>120	±0.50	ANGLE	±1°	TYPE NO. 型号: JY1H65/510-138A	TITLE: 名称: 半圆铜柱
>30~120	±0.30			APPD. 核准:	DWG. NO.: 图号: DW229-0
>6~30	±0.20			CHKD. 审核:	SCALE: FULL 比例: 1/1
0~6	±0.10			W.T. 重量: 单位: mm[inch]	UNIT: mm[inch] REV.: Rb 版次: Rb
MATL. 材质:	H59			DR. 设计: 肖峰

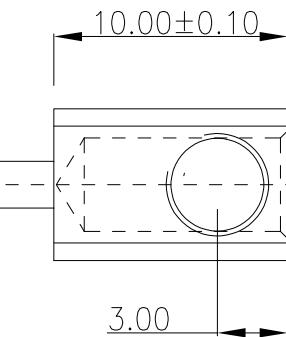
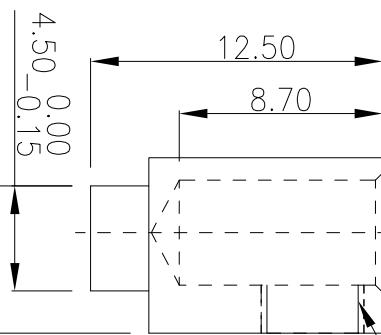
RB	ECN003	增加技术要求	周湘华	
----	--------	--------	-----	--

1. 周边整齐规则，无毛刺。
2. 材质：铜
3. 螺纹通止规M4-6H要符合。
4. 电气参数：300V 32A
